工程指示 / 要求簡箋(E.I.)

工程指示編號：EI/0422/19

工程名稱：觀塘裕民坊

工程項目：幕牆 FD 門用轉角器 外發打磨

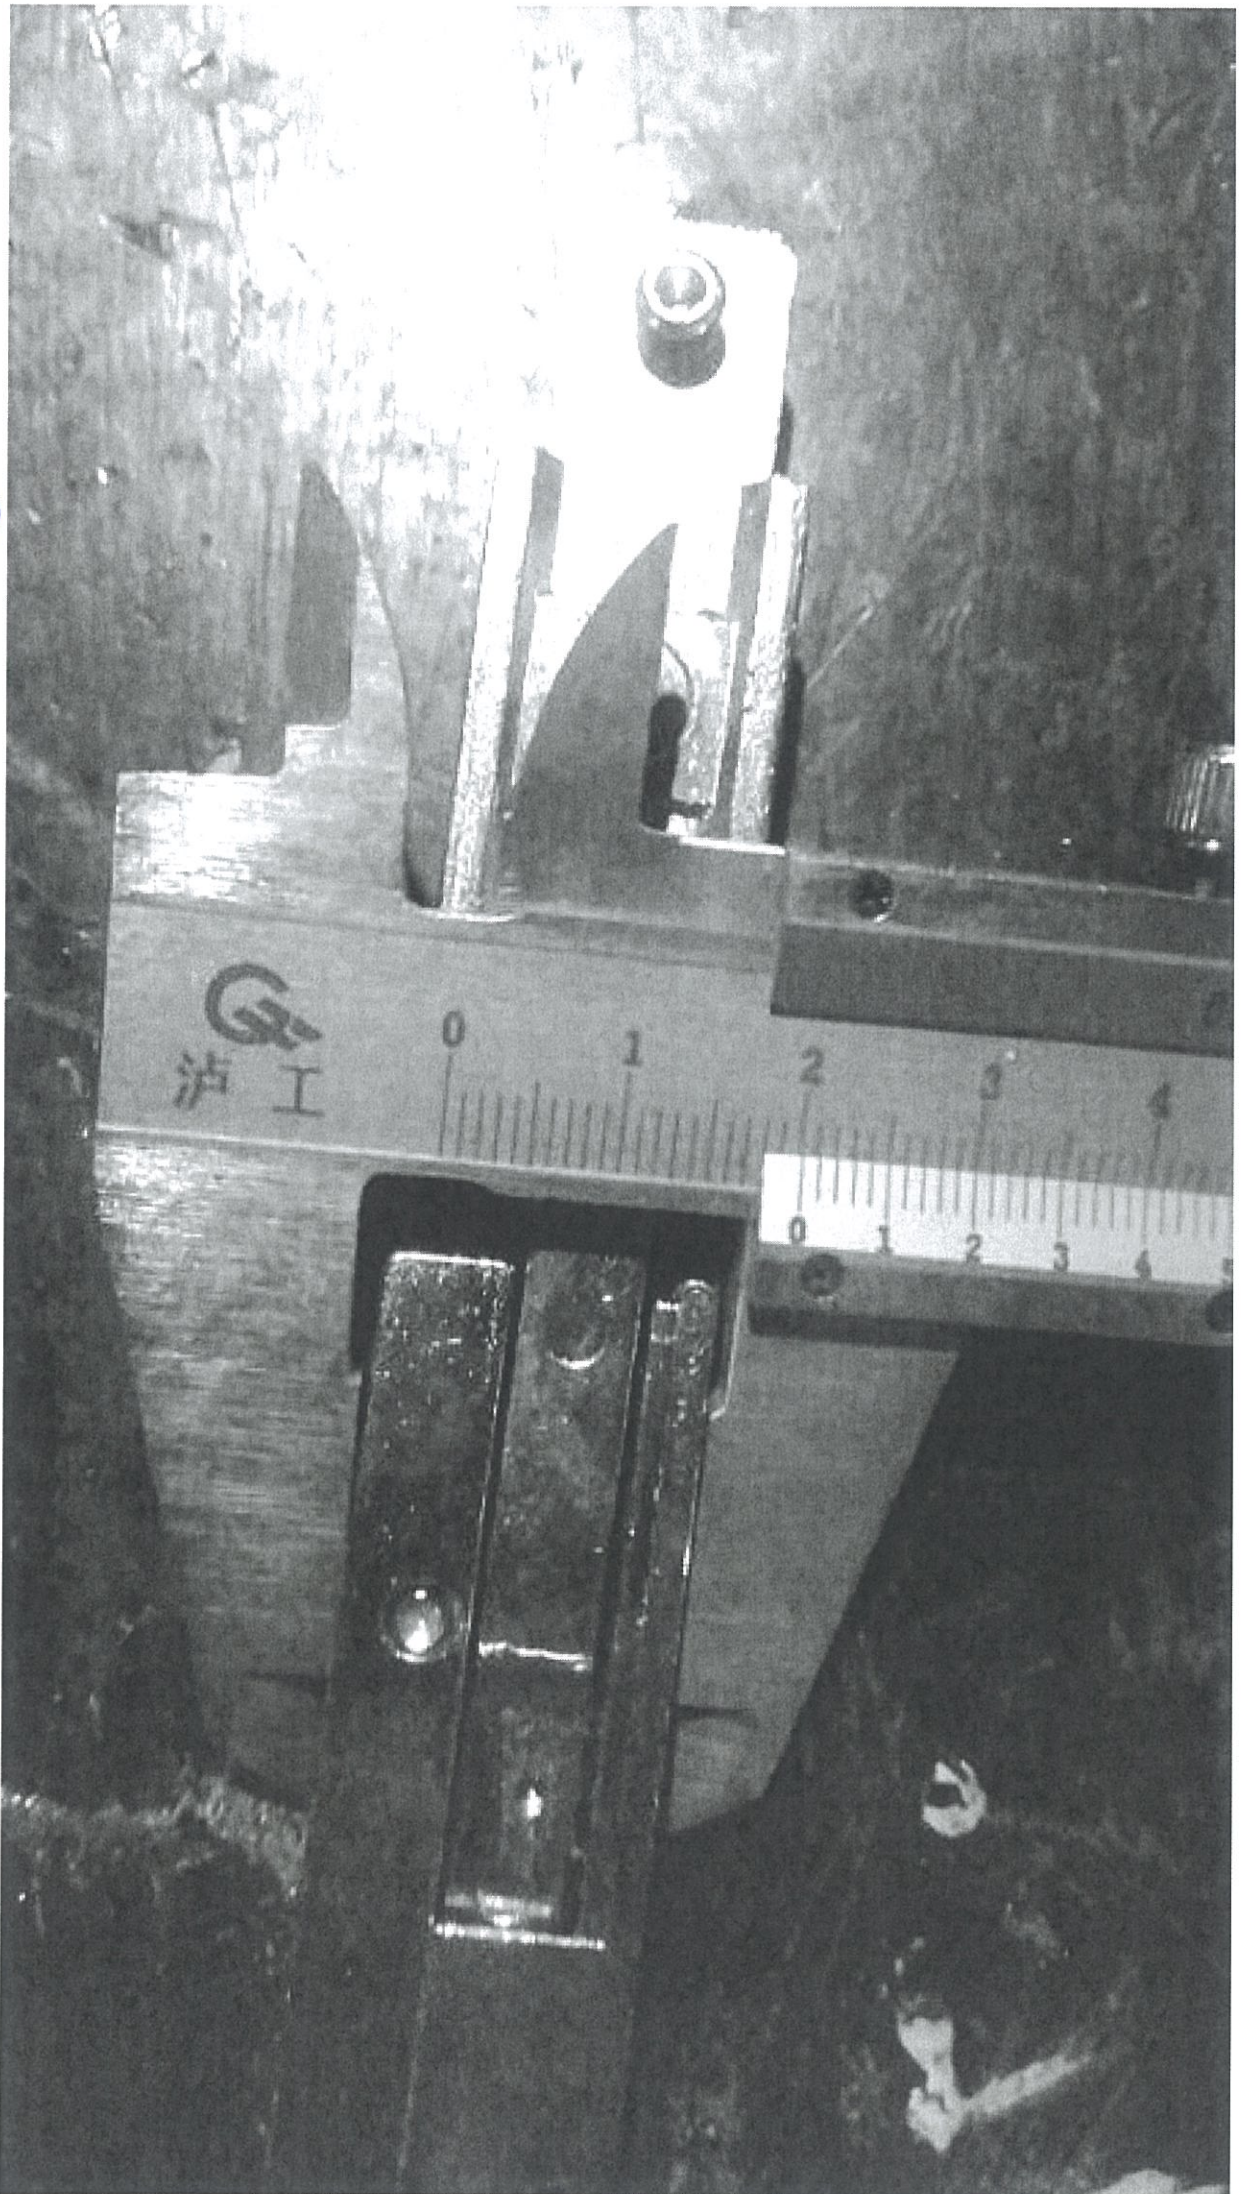
因幕牆 FD 門用舊模，與雙 FD 門位置用轉角器不能配套，轉角器需外發打磨 *1mm*

本工程雙開 FD 門總數：82 隻 *共用 328 隻轉角器*

請提供報價(單價)及安排打磨
